CONSEIL TECHNIQUE PERMANENT
CIRCULAIRE DE SECURITE N° 28

OBJET : Non déverrouillage du rabat de fermeture de fourreaux de voile

BULLETIN SERVICE

FOURREAUX DE VOILURE
Mistral Réf: 20081005
Aile Réf: 20051006

FOURREAUX DE VOILURE
Mistral Réf: 20081005
Aile Réf: 20051006

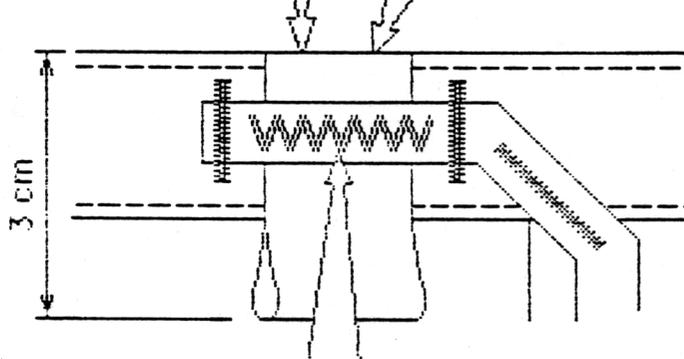
1 Replier le ruban de 8 cm sur lui-même en superposant les coupes à chaud.

2 Glisser la patte ainsi formée entre la drisse et le ruban du fourreau.

3 Effectuer avec du fil de 4 ou 6 kg en polyamide une couture zig-zag double ou point droit minimum 3 aller retours. Dans les deux cas réglage machine 7 points aux 2 cm.

4 La nouvelle patte d'attache ainsi formée recevra le bracelet de loyage.

5 Répéter l'opération sur le pontet de fermeture du bas volet coté gauche.

6 type de ruban: 3/4 inch réf: 90021029

Ruban 19 mm longueur
de coupe= 8 cm
Coupe à chaud

Aligner les coupes à chaud
avec la lisière du ruban

Couture zig-zag doublée
ou point droit.
